**Modulo per la presentazione delle osservazioni per i piani/programmi/progetti sottoposti a procedimenti di valutazione ambientale di competenza statale**

ai sensi del D.Lgs.152/2006, le **seguenti osservazioni** al Progetto denominato

**“Potenziamento della Linea Venezia – Trieste. Posti di Movimento e Varianti di Tracciato. PdM San Donà di Piave, PdM Fossalta di Portogruaro, Variante Portogruaro e Variante Isonzo”**

**CUP: J34H16000620009**

Tabella 14: Numero di treni merci al giorno sulle diverse tratte

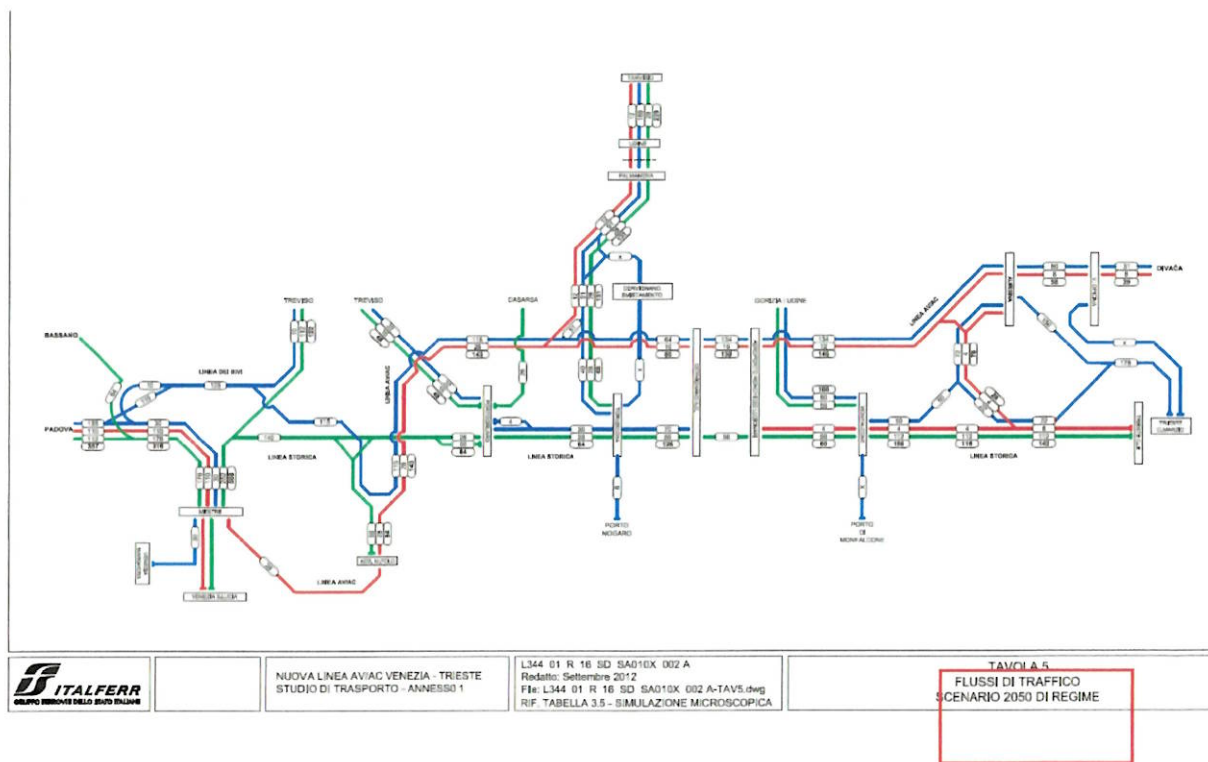
Esempi di previsioni nello studio di trasporto 2012:

Come si evince dai grafici, c'è una sostanziale differenza nei numeri presenti nello stesso progetto tra lo scenario 2050 della Tavola 5 (anno 2013) con la realizzazione della linea AV/AC che prevedevano un traffico di 206 treni al giorno (di cui 134 merci) e la successiva Tabella n. 14. In quest'ultima sulla tratta Cervignano-Monfalcone, non realizzando alcun intervento e quindi mantenendo la linea esistente, ci sarebbe stato un incremento da 21 a 50 treni merci al giorno. Sempre nella Tabella 14 si riportava che grazie agli interventi miliardi i treni merci che avrebbero attraversato l'Isonzo sarebbero potuti esser 294, sempre nello scenario più ottimistico di vero e proprio boom del traffico ("Alto con Intervento", l'unico che secondo l'analisi costi benefici sarebbe risultato economicamente e socialmente sostenibile a fronte del costo dell'opera).

Si rileva in questa sede che nella sopra richiamata tabella 14 risalente al 2012 si ipotizzavano, come evidenziato in rosso, **766 passaggi di treni merci** sulla linea Bivio d'Aurisina – Trieste: questi dati non trovano giustificazione in alcuna previsione di sviluppo del territorio.

Si chiede pertanto l'integrazione documentale con l'aggiornamento tali dati (in parte evidenziati nella tabella 2 della **"relazione tecnica di esercizio"** allegata in questo procedimento) e soprattutto le **previsioni di traffico** al giorno d'oggi, anche alla luce della definitiva rinuncia del progetto AV/AC, per poter analizzare il potenziamento della linea Venezia-Trieste, essendo questo il primo dei progetti che vengono sottoposti a valutazione ambientale dal 2014 anno in cui si è ipotizzato questo tipo di interventi.

Figura 45: sezione tipo in rilevato in corrispondenza della ex stazione di Pieris

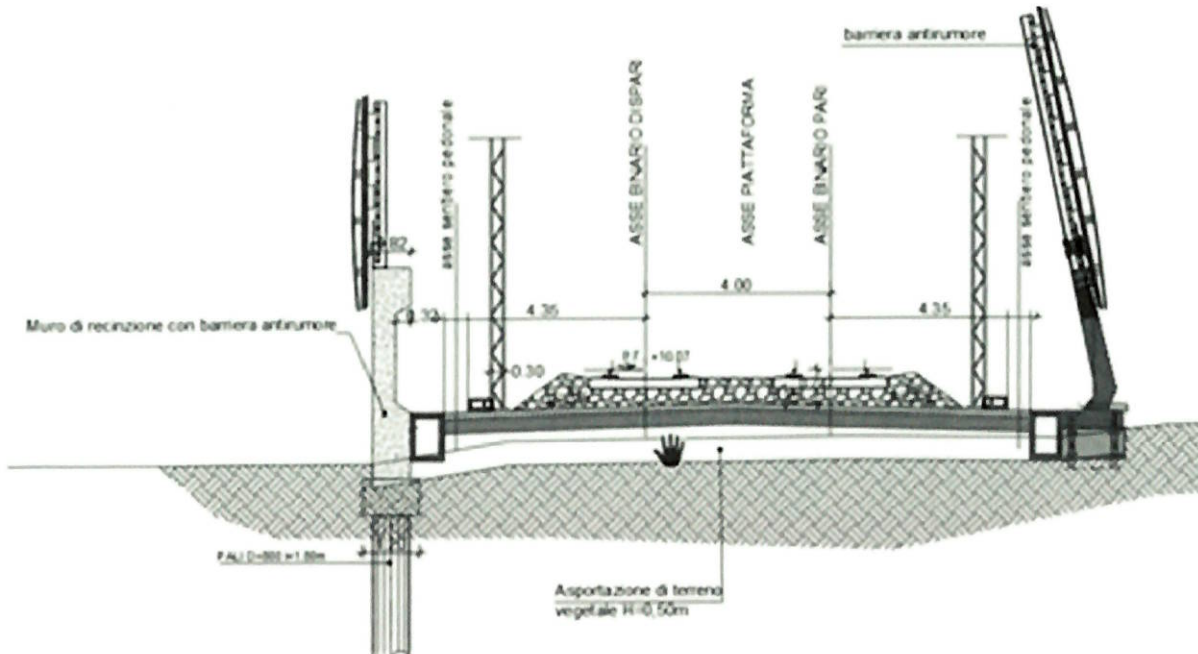
**5) IMPATTO ACUSTICO:** fermo restando quanto già riportato, si pone l'attenzione sul documento "LOTTO 4: **Mappe acustiche post mitigazioni periodo diurno e notturno**": nell'abitato di Pieris (via Rebez) le mappe **evidenziano come di notte – anche a fronte di tutte le mitigazioni poste in essere - un intero quartiere avrà rumori superiori ai 50 db**, impatto acustico evidentemente notevole se consideriamo la frequenza di treni ipotizzata in precedenza, cioè **un treno ogni tre minuti**. Il tutto nonostante la prevista installazione di barriere antirumore alte 8 metri. Va detto che le opere in progetto rappresentano una situazione migliorativa dal punto di vista acustico rispetto all'opzione zero (atteso che in tutti questi anni non sono state installate barriere di alcun tipo), ma apparentemente non risolutiva, a cui si aggiungono tutte le problematiche legate alla presenza di un muro di oltre otto metri e pertanto si ravvede la necessità di

rivedere la soluzione individuata o di considerare ulteriori opere mitigative e compensative. Il problema delle barriere architettoniche, così come quello del superamento dei passaggi a livello che tanti disagi causano sia ad automobilisti sia ai pendolari che utilizzano il treno è un problema diffuso su tutto il territorio regionale, pertanto si chiede di stralciare questi interventi puntuali dalle “grandi opere” e di realizzarli subito con singoli appalti, strumenti sicuramente più veloci e immediati per risolvere problematiche sospese da anni considerati anche i numerosi finanziamenti pubblici già stanziati per la loro realizzazione.

## Confronto fra scenario attuale e situazione a regime con Variante Ronchi-Aurisina

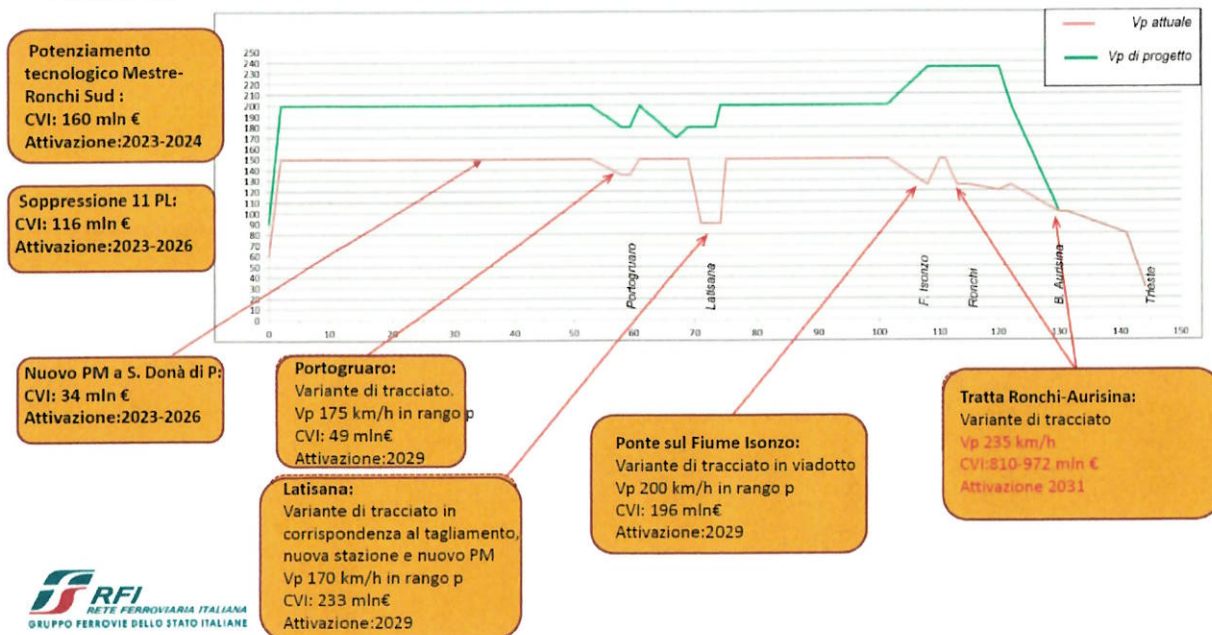
**6) VELOCIZZAZIONE:** sulla velocizzazione, notiamo che grazie all'intervento in progetto i treni a lunga percorrenza riusciranno a recuperare “ben” 44 secondi sulla tratta Venezia Mestre – Trieste Airport, mentre per i regionali il risparmio effettivo previsto è di “ben” 35 secondi. Considerati quindi di fatto nulli i vantaggi per i passeggeri si rinnova la necessità di poter conoscere il calcolo, ancorché sommario, della spesa, per poter considerare gli effetti e gli impatti delle opere progettate. Nella documentazione depositata dai tecnici di RFI responsabili della progettazione delle opere in esame presso la IV Commissione del Consiglio regionale nell'aprile 2020, si ipotizzava una velocità massima della linea ferroviaria di 230 km/h tra Ronchi e Monfalcone, all'altezza della Fermata denominata Trieste - Airport (entrata in funzione successivamente agli studi del 2012).

Vedasi successiva slide n. 66 che riportava sia le velocità di progetto che i costi sommari delle opere, oggi secretati.

La stessa Fermata di Trieste Airport è considerata strategica dalla Regione Friuli Venezia Giulia e dovrebbe diventare HUB regionale per il trasporto intermodale dei cittadini e pertanto **fermata quasi obbligata per tutti i treni passeggeri**. L'ipotizzata **velocità massima** rimane pertanto **sulla carta** dovendo i treni rallentare la propria corsa, fermarsi e ripartire.
